**Oggetto:** D.Lgs. 152/2006 ss.mm.ii.- **SCR2073** – Progetto di derivazione d'acqua per uso idroelettrico dal torrente Vajont - Domanda in data 20/07/2016 (variante per derivare dal lago residuo C a valle della diga del Vajont moduli massimi 45,00 medi 15,00 per produrre su un salto di 123,35 m" in Comune di Erto e Casso (PN).

**Proponente:** Welly Red s.r.l.

**Parere su verifica di assoggettabilità**

Figura estratta da pag. 49 della *Relazione tecnico illustrativa datata luglio 2016*.  
Punto di vista da Longarone.

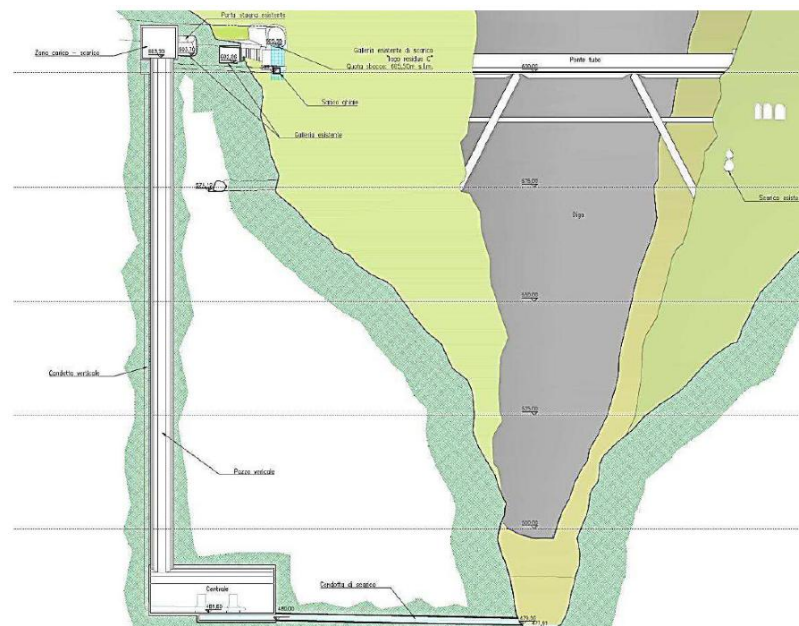
In merito alla proposta descritta dalla Ditta per mantenere l'effetto paesaggistico della cascata attualmente generata dall'acqua in uscita dalla galleria di sorpasso, si legge che la portata di rilascio garantita sarà di 50 l/s. Ne consegue che nello scenario in cui a monte dell'opera di captazione la portata sia maggiore di 200 l/s e minore di 4.500 l/s (pag. 40 della *Relazione tecnico illustrativa datata luglio 2016*), la cascata sarà ridotta dal 40% fino all'89%. Non è chiaro dalla documentazione presentata la frequenza del verificarsi di tale scenario in relazione allo storico delle portate.
